福島第一原子力発電所 特定原子力施設に係る実施計画変更比較表(目次)

福島第一原子力発電所 特定原子力施設に係る実施計画変更比較表 (第Ⅲ章 第1編)

表-17 使用済セシウム吸着塔一時保管施設すべり量評価結果

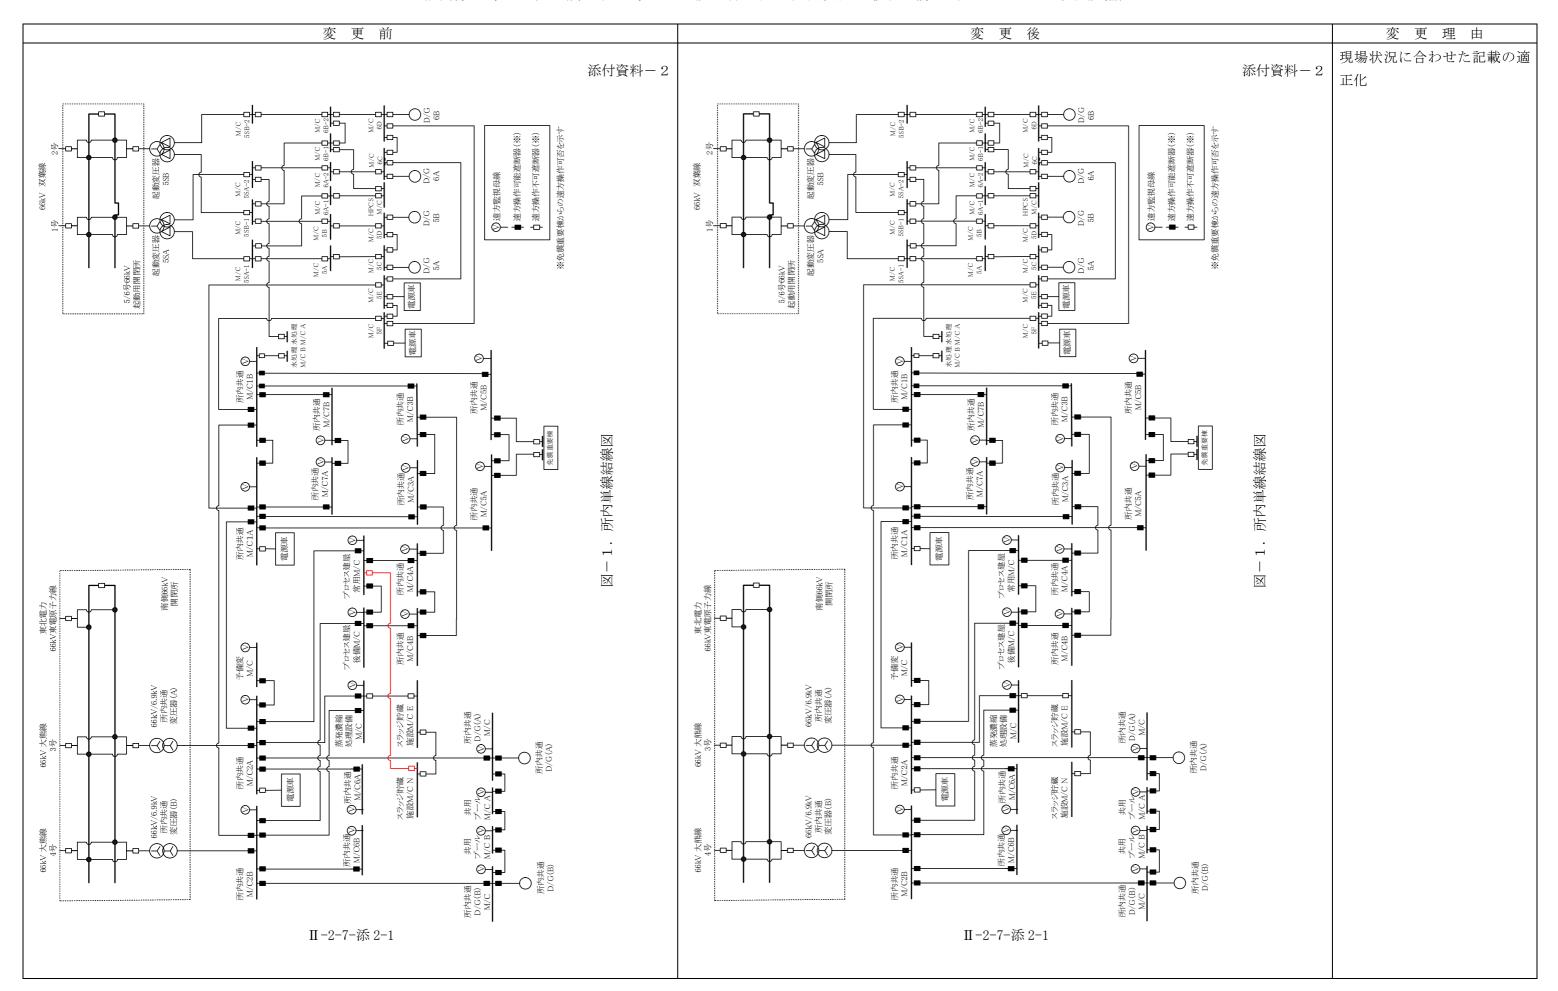
機器名称	評価項目	水平震度	算出値	許容値	単位]
【使用済セシウム吸着塔一時保管施設 (第一施設) (第四施設)】** ・セシウム吸着装置吸着塔 ・モバイル式処理装置吸着塔 ・第二モバイル型ストロンチウム除去 装置吸着塔 ・エバイル型ストロンチウム 除去装置フィルタ及び吸着塔 ・サブドレン他浄化装置吸着塔 ・高性能多核種除去設備検証 試験装置吸着塔 ・浄化ユニット吸着塔 ・摩スラッジ保管容器	すべり量	0.60	93. 3	494	mm	廃スラッジ保管容器発生に伴 う記載の追加
【使用済セシウム吸着塔一時保管施設 (第三施設)】 ・セシウム吸着装置吸着塔 ・モバイル式処理装置吸着塔 ・第二モバイル型ストロンチウム除去 装置吸着塔 ・モバイル型ストロンチウム 除去装置フィルタ及び吸着塔 ・サブドレン他浄化装置吸着塔 ・高性能多核種除去設備検証 試験装置吸着塔 ・浄化ユニット吸着塔	すべり量	0.60	57. 5	450	mm
